島根原子力発電所 2 号炉 審査資料	
資料番号	EP-061 改 91(説9)
提出年月日	令和 3 年 5 月 19 日

島根 2 号炉の代替交流電源設備による非常用所内電気設備と代替所内電気設備の 電源供給の考え方について

図1 非常用所内電気設備の負荷と代替所内電気設備の負荷

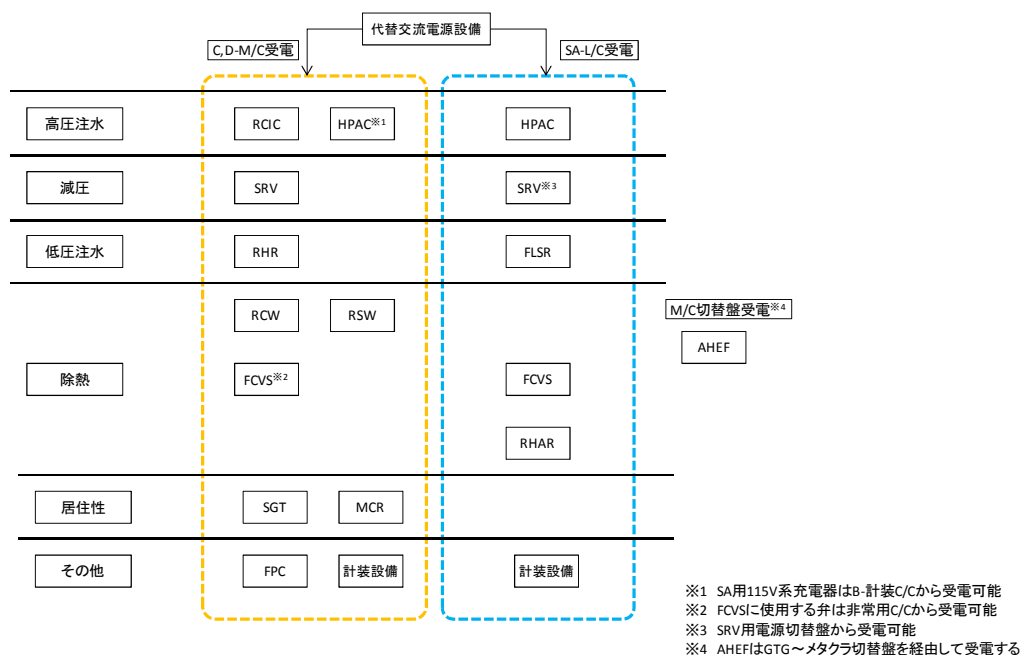
④非常用M/C側を受電することで、居住性に関する空調設備等のその他の負荷に対
しても電源供給が可能となる。（図1参照）

図3 GTGによる緊急用メタクラ受電の概要 (変更後)

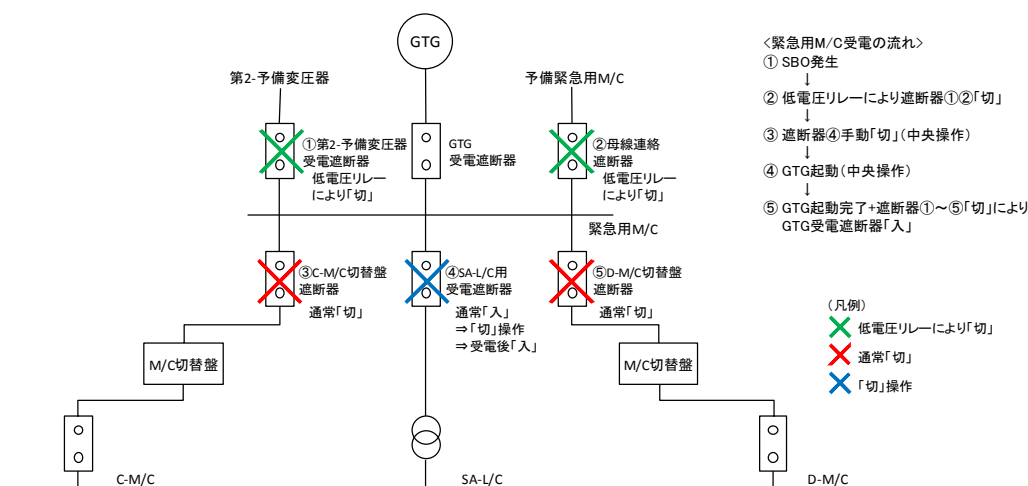
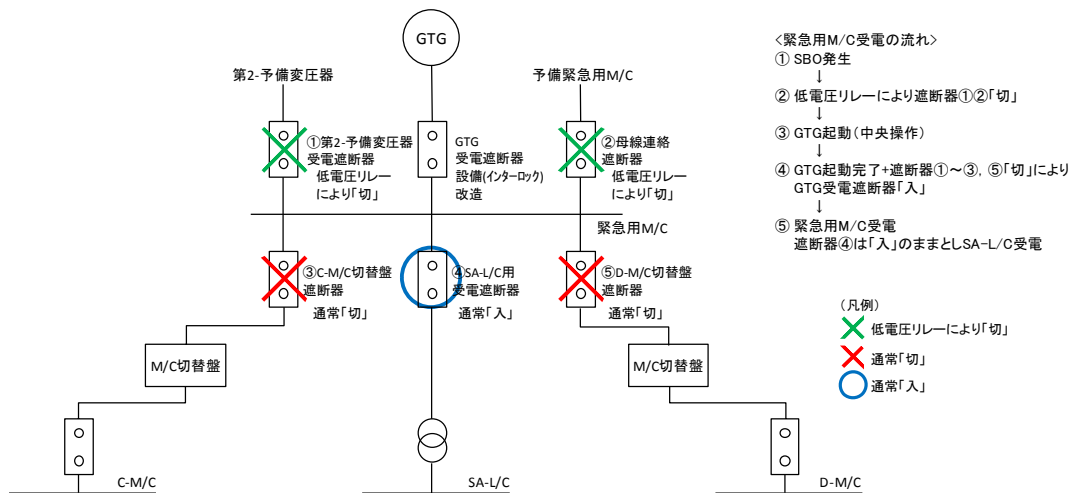
GTGから電源供給するためには、GTG受電遮断器による緊急用メタクラの接続が必須であるが、緊急用メタクラを受電することにより予期せぬ範囲への充電を防止するため、GTG受電遮断器の投入はSA-L/C用受電遮断器が「切」状態を含む緊急用メタクラ停電を条件としている。(図2参照)

このため、現状は緊急用メタクラ受電により非常用M/C側及びSA-L/C側が自動的に受電しない設計としていることから、緊急用メタクラ受電後、SA-L/C側を受電するためには、改めて遮断器④のSA-L/C受電用遮断器を投入する必要がある。

1. 及び2. のとおり、現状GTGから電源供給する場合は、非常用M/C側の受電を優先しているが、注水機能のバックアップである低圧原子炉代替注水系の電源を早期に確保する観点から、SA-L/C側の受電を優先し、その後、非常用M/C側に接続される重大事故等対処設備が使用可能であれば、非常用M/C側を受電するよう設備及び手順を変更する。(図3参照)

また、SA-L/Cの受電確認については、中央制御室運転員Aが、緊急用メタクラ受電確認とあわせて確認を行うため、タイムチャートに影響はない。
